添 1 表 2 - 1 加工事業変更許可における施設名称と設工認における施設名称の対比、当該加工施設の設工認への対応状況

添1 参考資料1 加工事業変更許可申請書において記載している安全機能を有する施設に係る説明からの変更点のまとめ

添1 表参1 加工事業変更許可申請書において記載している安全機能を有する施設に係る説明からの変更点

図添1表参1-3-1 閉じ込めの機能<気体廃棄設備 No. 1 (第2加工棟)>

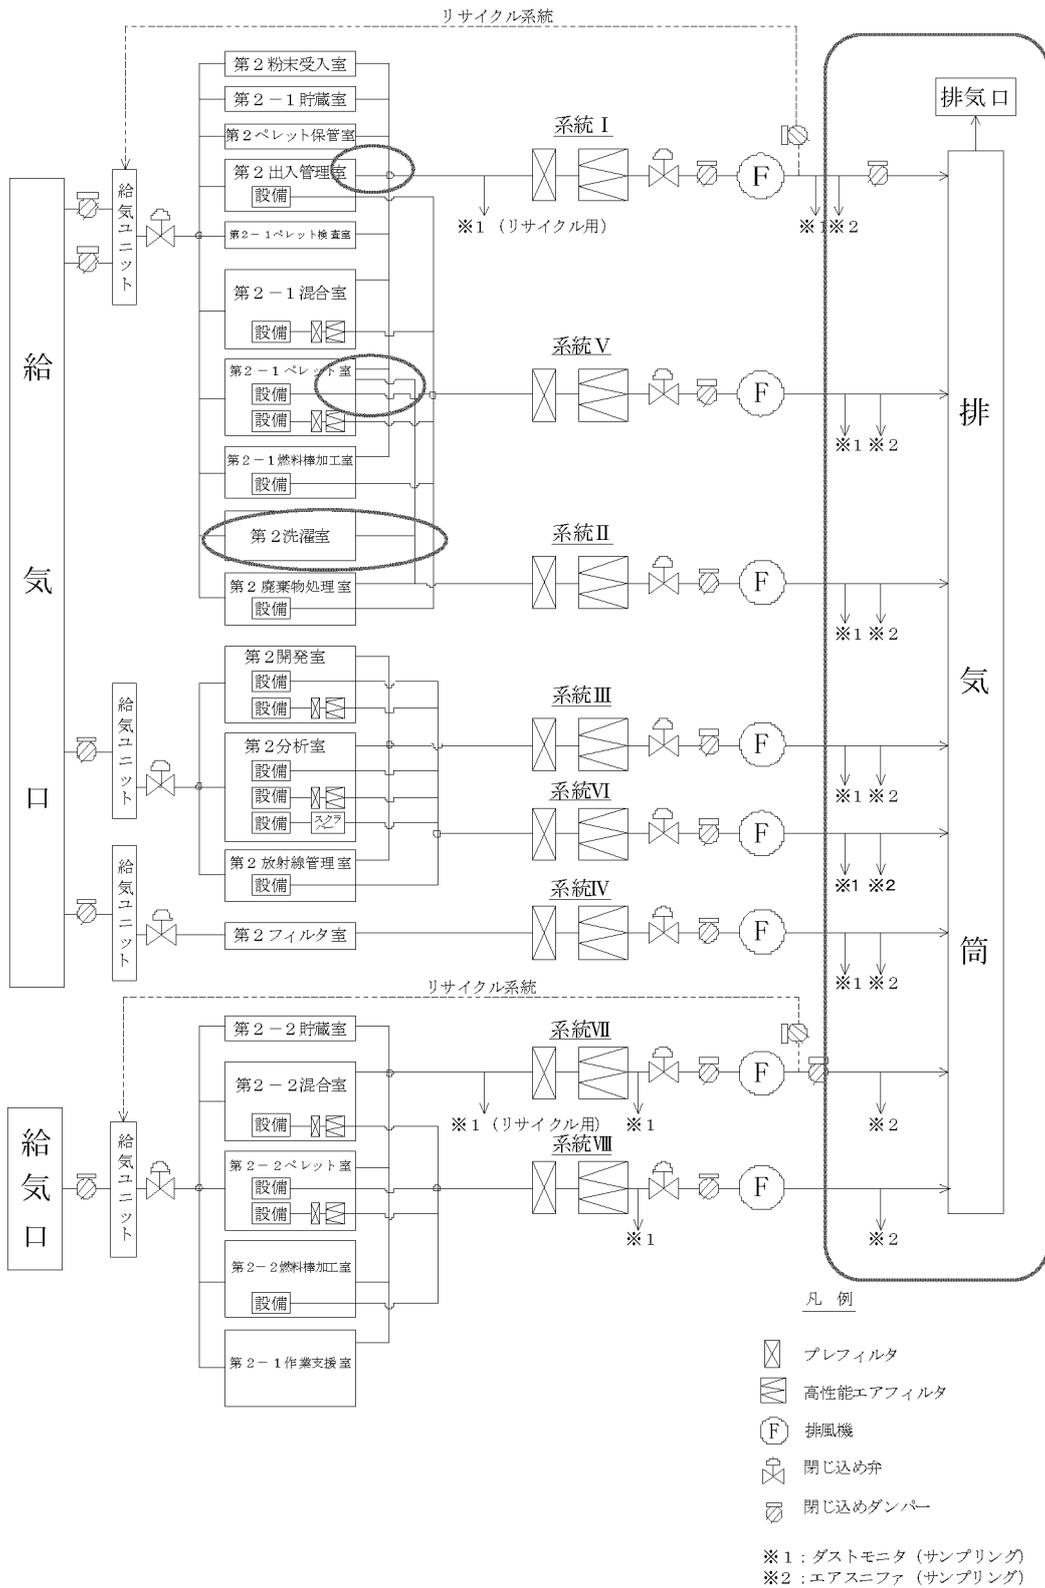
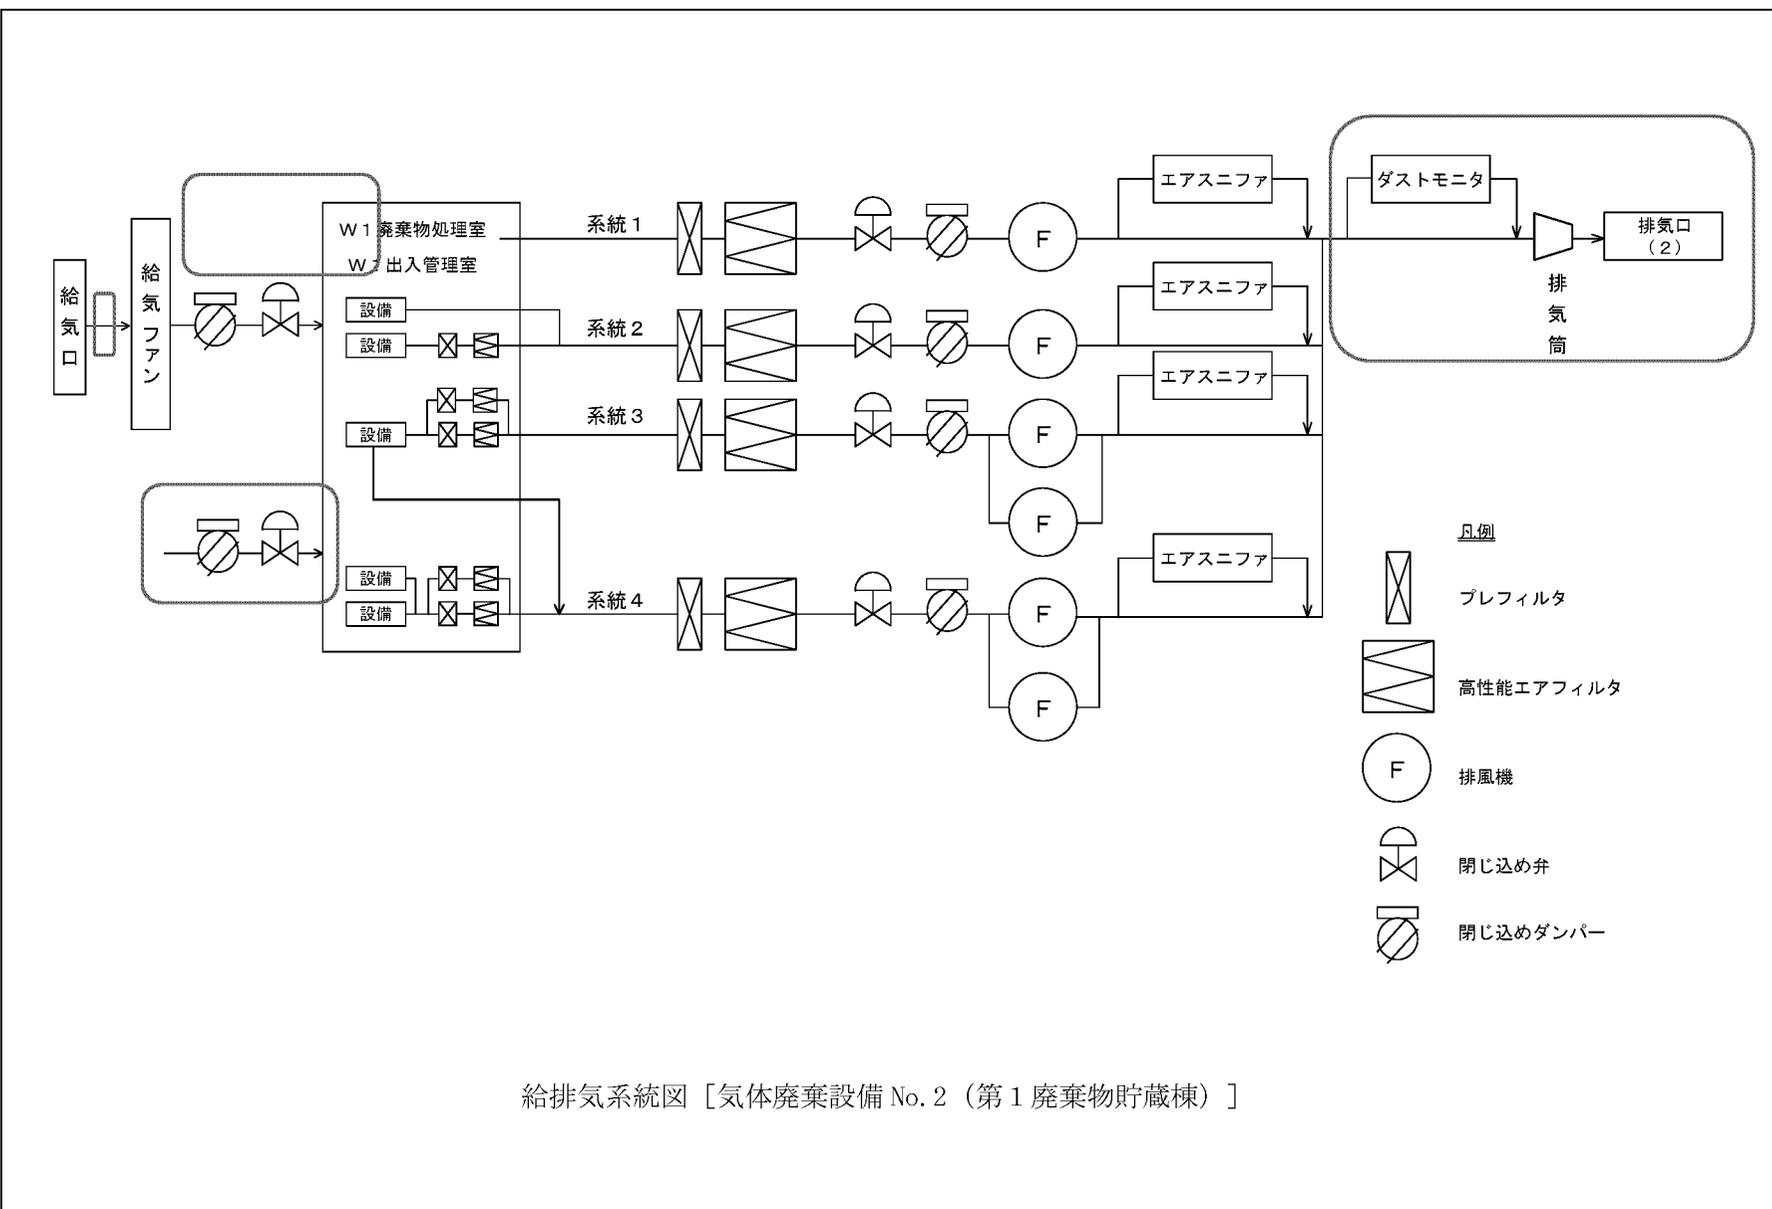
項目	加工事業変更許可		本設工認申請	
	基本方針	基本設計	詳細設計	事業許可との整合性
閉じ込めの機能 < 気体廃棄設備 No. 1 >	<p>I 加工施設の位置、構造及び設備、ロ. 加工施設の一般構造、(ハ) 核燃料物質等の閉じ込めに関する構造</p> <p>(5) 排気設備の安全設計 通常時及び設計基準事故において、公衆に対して著しい放射線被ばくを及ぼすおそれがないよう、排気口から放出される排気中の放射性物質濃度は、ダストモニタにより連続的に監視し、異常時には自動的に警報を発する設計とする。(P9)</p> <p>(2) 設備・機器からの飛散・漏えい防止設計 第1種管理区域でウラン粉末を収納する系統及び機器は、ウラン粉末を設備、機器等によって閉じ込めるか、囲い式フードを設けて局所排気系統に接続し、ウランの漏えいを防止する。(P8)</p> <p>(4) 管理区域区分と第1種管理区域に対する安全設計 ウラン粉末の漏えいの拡大を防止するため、当該区域の外から当該区域に向かって空気が流れるように、第1種管理区域は外部に対して19.6 Pa以上の負圧を保つように給排気のバランスをとる構造とする。</p>	<p>添付書類5</p> <p>ロ. 放射線安全設計、(イ) 閉じ込めの機能、(iv) 第1種管理区域の部屋の安全設計 「添5ロ(イ)の第2図 給排気系統図〔気体廃棄設備 No. 1 (第2加工棟) 〕」(P5-13)</p> <p>ハ. 環境安全設計、(ハ) 放射線監視、(I) 放射性廃棄物の放出に係る監視対策、(i) 放射性気体廃棄物 (a) 排気口から放出する気体廃棄物中の放射性物質濃度は、ダストモニタにより連続的に監視し、自動的に警報を発するようとする。(P5-18)</p> <p>(気体廃棄設備 No. 1 (第2加工棟) の給排気系統図を図添1表参1-3-1に示す。)</p>	<p>図ト-2 P設-1-2 第2加工棟の給排気設備全体系統図 (気体廃棄設備 No. 1)</p> <p>表チ-設-6-2 ダストモニタ (排気用モニタ) 仕様 警報設備等 放射性廃棄物の排気口における排気中の放射性物質の濃度を計測し、濃度の著しい上昇 (保安規定に定める濃度限度を超えるおそれのある濃度の上昇) を検知し、放射線監視盤 (ダストモニタ) により警報を発するダストモニタ (排気用モニタ) を設置する。</p> <p>(気体廃棄設備 No. 1 (第2加工棟) の給排気系統図を図添1表参1-3-2に示す。)</p>	<p>加工事業変更許可申請書の排気系統図は安全機能の配置を概略として示しており、系統ごとの排気をまとめてダストモニタ (排気用モニタ) にて監視している図としているが、本設工認申請書の排気系統図は、排気ダクトが系統ごとに排気筒に接続し、系統ごとの排気ダクトからサンプリングして合流した排気をダストモニタにて監視する実際の設計 (既設) どれだけの図としている。</p> <p>以上から排気設備の安全設計として加工事業変更許可申請書と整合している。</p> <p>また、加工事業変更許可申請書の排気系統図は主管を表した概略図として示しているが、本設工認申請書の排気系統図は、以下の点につき、実際の設計 (既設) どれに詳細化した。</p> <ul style="list-style-type: none"> <li>・系統I (部屋排気) は、第2出入管理室の排気のため、接続した図とした。</li> <li>・系統II (部屋排気) は、第2廃棄物処理室及び第2洗濯室の排気その他、第2-1ペレット室の第1廃液処理設備の臭気を排気するため、同室内にも接続した図とした。</li> <li>・系統V (局所排気) は、第2洗濯室に局所排気系統を配置しているが、第2洗濯室にはウラン粉末を取り扱う設備等がないため、削除した図とした。</li> </ul> <p>以上から設備・機器からの飛散・漏えい防止設計及び管理区域区分と第1種管理区域に対する安全設計として加工事業変更許可申請書と整合している。</p>
